AVIS DE LA SCDS

FOYER DU BRUDERBACH
WESTHOFFEN

Visite de réception du 22/05/2024
Demande de dérogation

Références : SIS 67 - VG - D-2024-002735 - E-52567333214743

Demande de dérogation n° 1

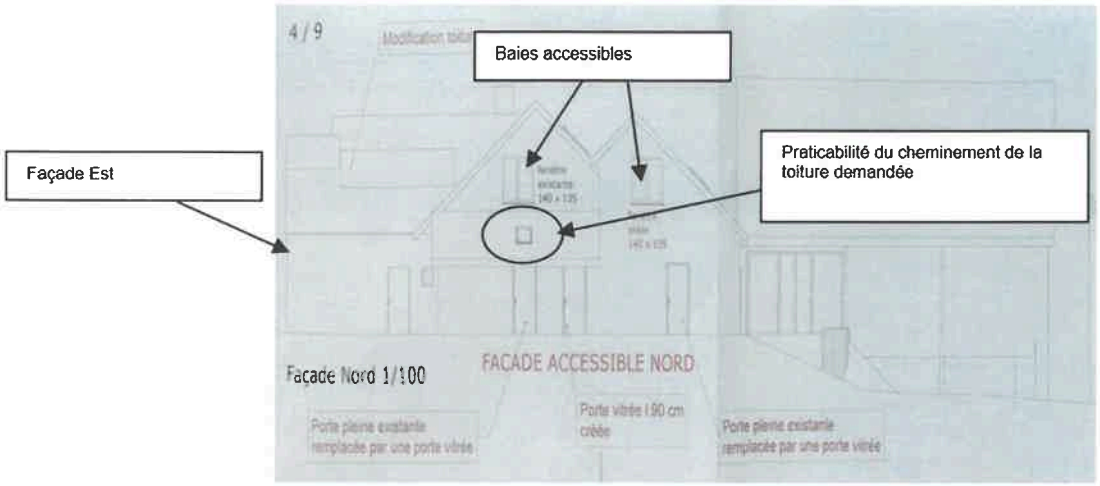
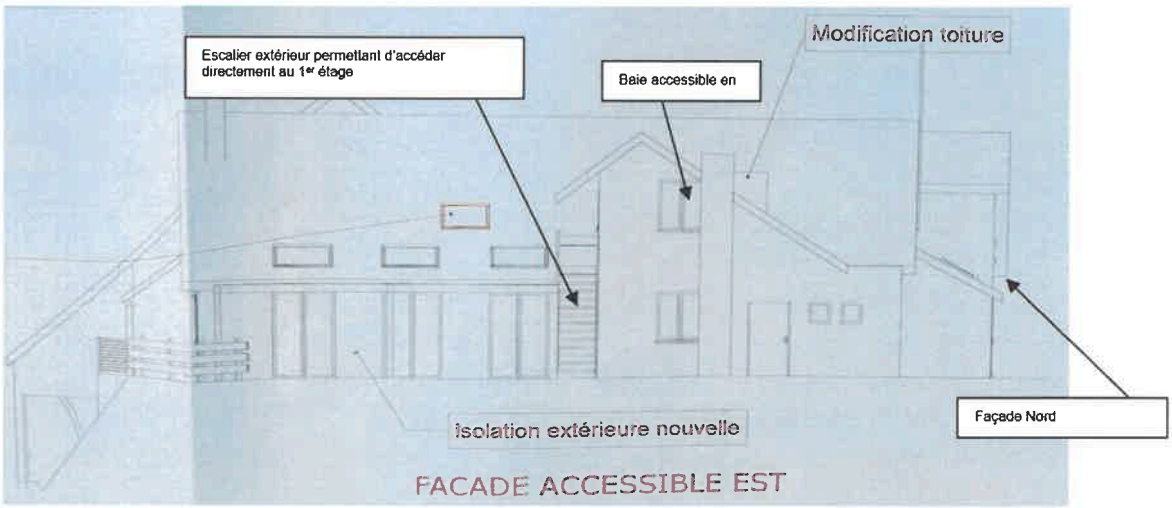
Article de référence : **Article CO 3 § 2**

L'article CO 3 § 2 précise : « Façade accessible : façade permettant aux services de secours d'intervenir à tous les niveaux recevant du public. Elle comporte au moins une sortie normale au niveau d'accès du bâtiment et des baies accessibles à chacun de ses niveaux ».

La vocation première de la maison est d'accueillir des groupes d'enfants, de jeunes, en sortie scolaire ou colonies de vacances le plus souvent. Nous sommes vigilants sur l'ensemble de la maison à éviter toute possibilité de mise en danger de cette jeunesse régulièrement débordante. Pour cette raison, nous veillons à ce qu'aucun lieu dangereux ne soit accessible et tentant pour des jeunes en recherche d'expériences nouvelles, le plus souvent la nuit en ayant échappé à la vigilance de leurs surveillants. Nous avons dû, par exemple, pour ces raisons, grillager l'auvent de la façade Est. Nous craignons fortement que la structure d'accès à la fenêtre Nord donnant sur une chambre, ne crée un lieu tentant et dangereux, qu'il soit sous forme d'escalier ou de plateforme. La création de cette structure nécessiterait de condamner la fenêtre, mais cette solution empêcherait l'aération d'une chambre de 4 personnes, et créerait une situation d'hygiène, et de surchauffe estivale, peu souhaitables.

Malgré les contraintes financières très serrées pour notre petite association, nous avons créé une nouvelle fenêtre sur cette même façade, à moins de 5 mètres de la première.

D'autre part, l'établissement dispose de 2 façades accessibles au lieu de 1 réglementaire.

Une baie accessible, aux dimensions supérieures aux exigences réglementaires, existe sur chacune de ces façades.

A ces 2 baies d'accès s'ajoutent la porte donnant sur l'escalier de secours, elle aussi sur la façade accessible, ainsi qu'une fenêtre de toit également nouvellement créée.

La sous-commission départementale en date du 09/01/2024 a prescrit de rendre praticable le cheminement d'accès sur la toiture permettant d'accéder à la fenêtre existante en façade Nord.

Cette toiture de deux mètres environ est de faible inclinaison. De plus, une troisième fenêtre (au 1er étage) ainsi qu'un escalier extérieur à proximité installées sur la façade Est permettront aux secours d'accéder rapidement au 1er étage.

11. Rendre praticable le cheminement d'accès sur la toiture permettant d'accéder à la fenêtre existante (façade Nord). **(Article R. 143-48 du CCH) – 1er rappel**
